島根原子力発電所第2号機 工事計画認可申請（補正）に係る論点整理について

2023年3月
中国電力株式会社

■ 説明内容

図1 逆T擁壁構造概要図

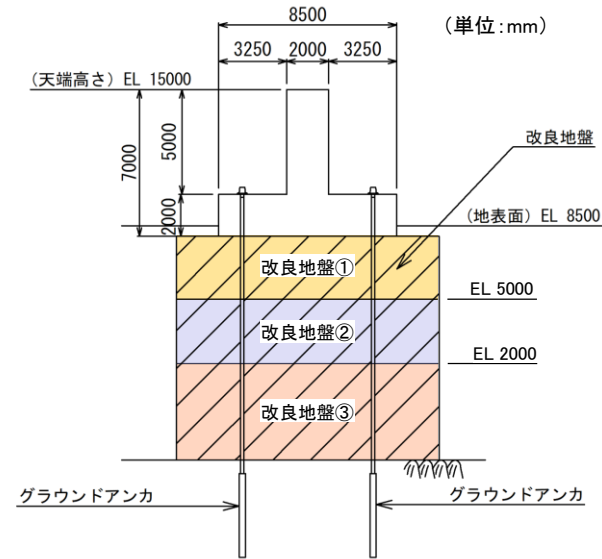
- 設置変更許可段階において、防波壁（逆T擁壁）については、動的解析を実施した結果、基礎地盤である改良地盤の最大傾斜が評価基準値の目安である1/2000を上回ったため、当該傾斜を考慮しても逆T擁壁の構造が成立性する見通しがあることを確認した。（第955回審査会合（2021年3月12日））
- 動的解析に用いた改良地盤の解析用物性値は、換算値等により設定したことから、当該物性値を「設置変更許可段階における管理目標値」と位置付け、詳細設計段階において室内配合試験による三軸圧縮試験等により解析用物性値を設定するとともに、実施工による三軸圧縮試験等により、設置変更許可段階における管理目標値が確保されることを確認することとした。（第955回審査会合（2021年3月12日））
- 詳細設計段階では、室内配合試験における三軸圧縮試験等により、逆T擁壁の耐震評価に用いる解析用物性値を設定した。また、設置変更許可段階における管理目標値に加え、逆T擁壁の耐震評価に用いる解析用物性値についても、実施工による試験において確保されていることを確認するため、表2の「品質確認における管理目標値」を設定した。（解析用物性値と同値に設定、第1067回審査会合（2022年9月1日））
- 実施工の進捗を踏まえ、品質確認試験を実施した結果を説明する。

No.	詳細設計申送り事項	分類*	回答	回答頁
1	防波壁（逆T擁壁）について、実施工による三軸圧縮試験等により、P S 検層等に基づく改良地盤の物性値（管理目標値）、及び室内配合試験により設定した解析用物性値が確保されていることについて、施工進捗に合わせて説明すること。 （第955回審査会合（2021年3月12日））	B	施工の進捗に合わせて、防波壁（逆T擁壁）の改良地盤において三軸圧縮試験及びP S 検層を実施した結果、P S 検層等に基づく改良地盤の物性値（管理目標値）及び室内配合試験により設定した解析用物性値を踏まえた品質確認における管理目標値が確保されていることを確認した。	P.7,8

図2 試料採取位置図

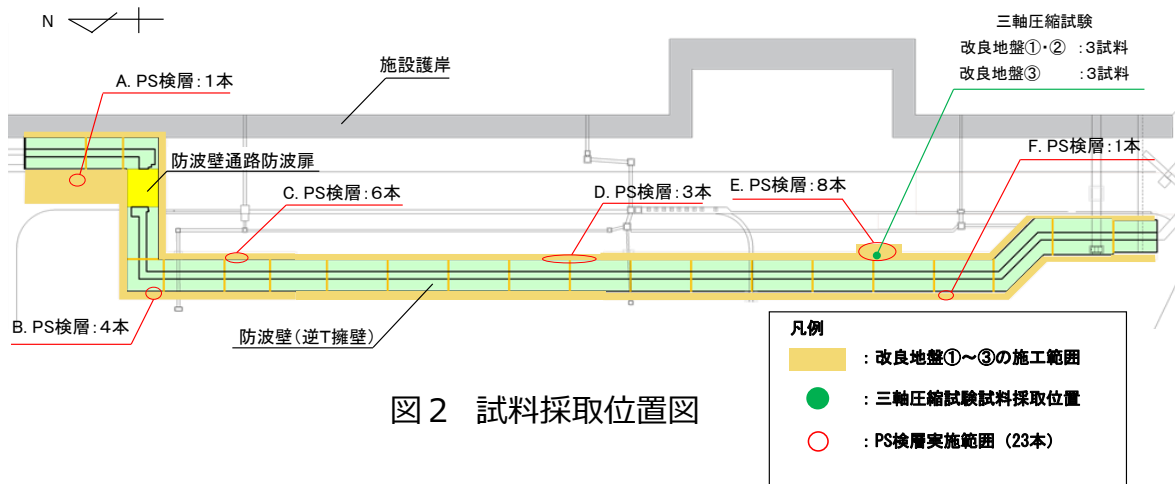
- 強度特性及び変形特性について、表2の品質確認における管理目標値が確保されていることを確認する。
- 試料採取位置は、既設構造物の配置等を踏まえ、おおむね均等な配置となるよう、図2のとおりとする。
- 品質確認における試験数量は、表3に示す品質確認における必要調査箇所数を満足している。

図3 三軸圧縮試験結果

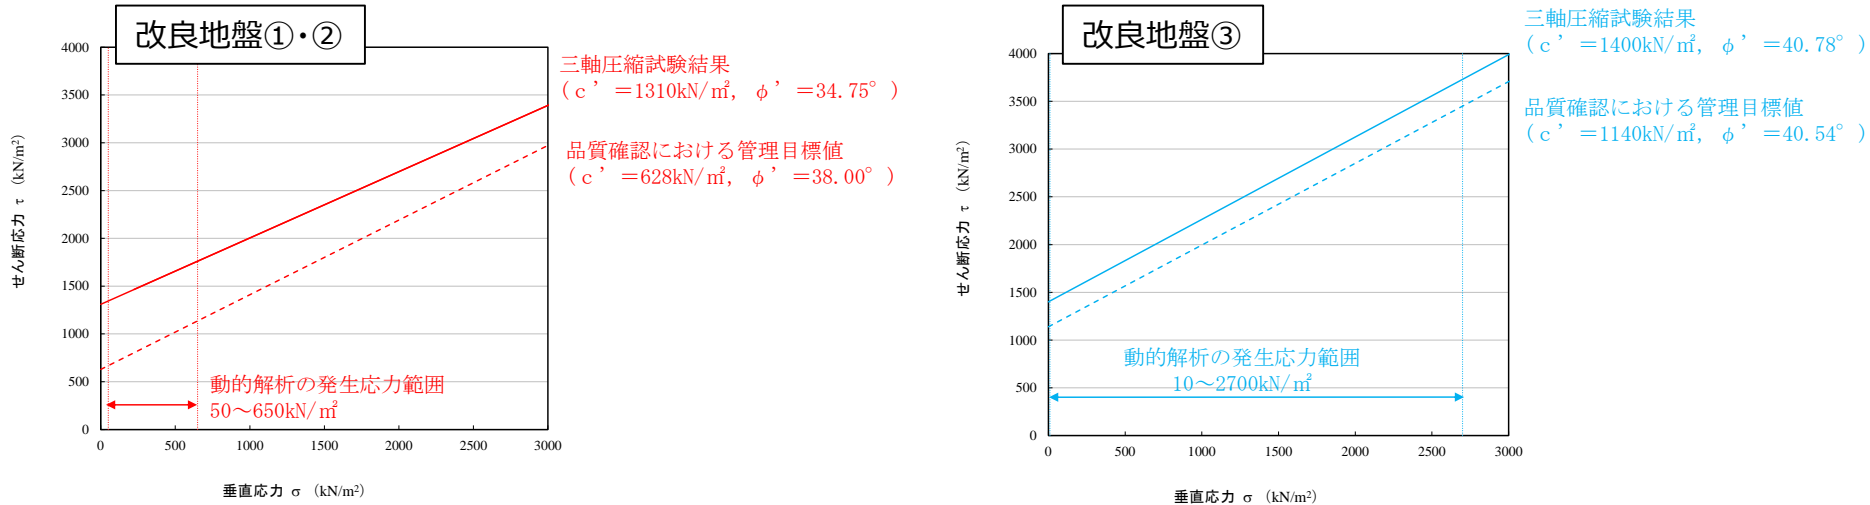
- 防波壁（逆T擁壁）の改良地盤の強度特性について、三軸圧縮試験により、動的解析の発生応力範囲において、品質確認における管理目標値を確保していることを確認した。（図3参照）
- 防波壁（逆T擁壁）の地盤の変形特性について、PS検層により、品質確認における管理目標値を確保していることを確認した。（表4参照）

図3 耐震評価フロー

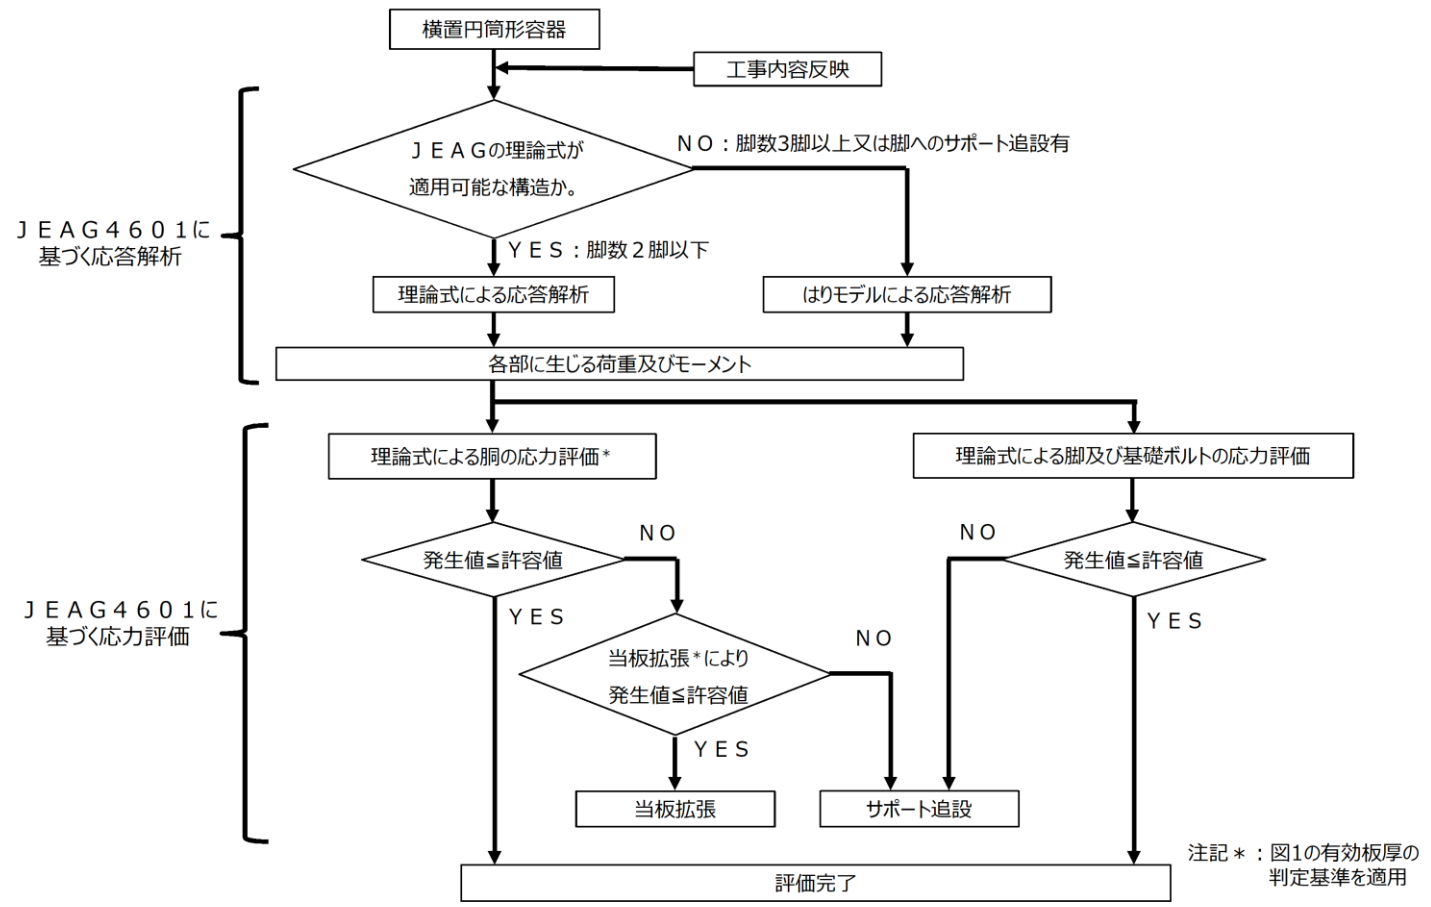
- 今回工認では必要に応じて耐震補強工事を行うこととし、従来と同様にJ E A G 4 6 0 1 -1987に基づく耐震評価により耐震性を確認した。（図3参照）

(B. 復水器本体移動による接触影響 イメージ)

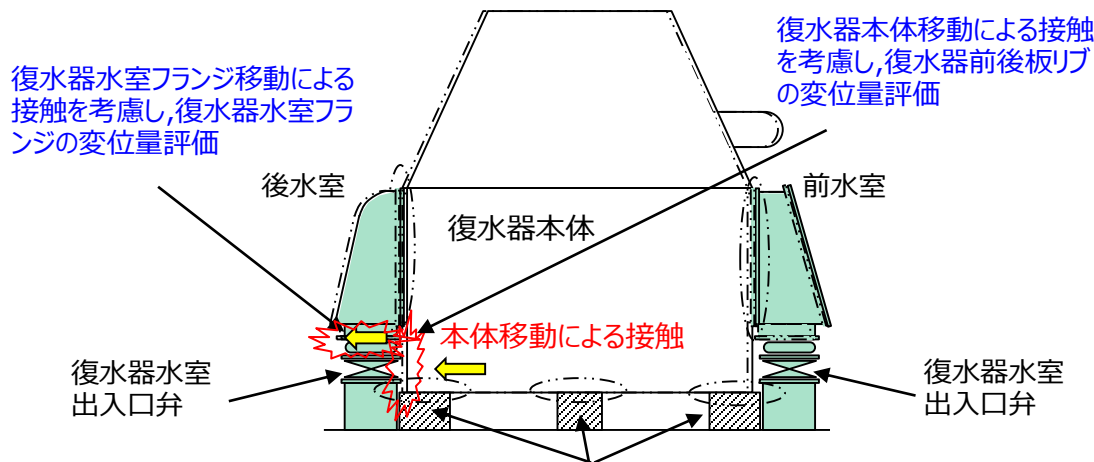
- 復水器基礎、復水器基礎コンクリートの強度評価を実施した結果、十分な構造強度を有することを確認したため、水室出入口弁に影響がないことを確認した。
- 復水器水室フランジ及び前後板リブ変位量の評価を実施した結果、算出変位量は許容変位量以下であることを確認したため、水室出入口弁に影響がないことを確認した。
